## Anexo 2 – Figuras

Proposta de ordenamento da revisão do PDM

Fig. 10 - Delimitação da Faixa de proteção da albufeira de Cedilho "interrompida" - situações a corrigir

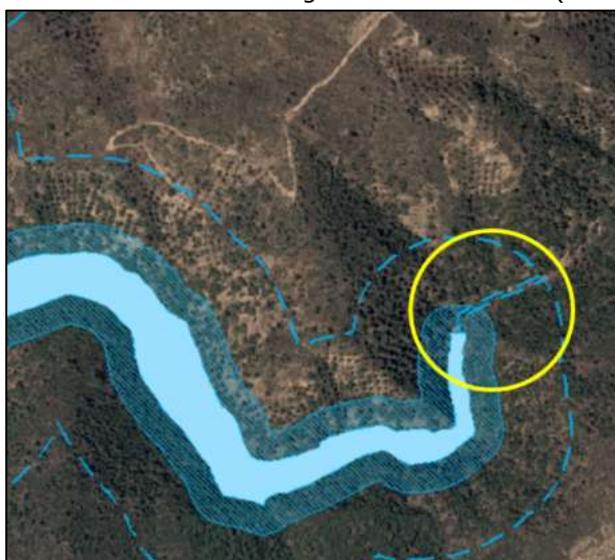
Fig. 9 - Rio Ponsul – Delimitação da faixa de proteção da albufeira de Cedilho a corrigir (junto à ponte sobre a EN 18-8)

Fig. 10-A - Ribeiro do Barco e Ribeira da Pipa (a montante da ponte sobre o rio Ponsul)

Fig. 10-B - Rio Ponsul (extremo NE da albufeira)

Fig. 10-C - Ribeira da Farropinha, a sul de Lentiscais
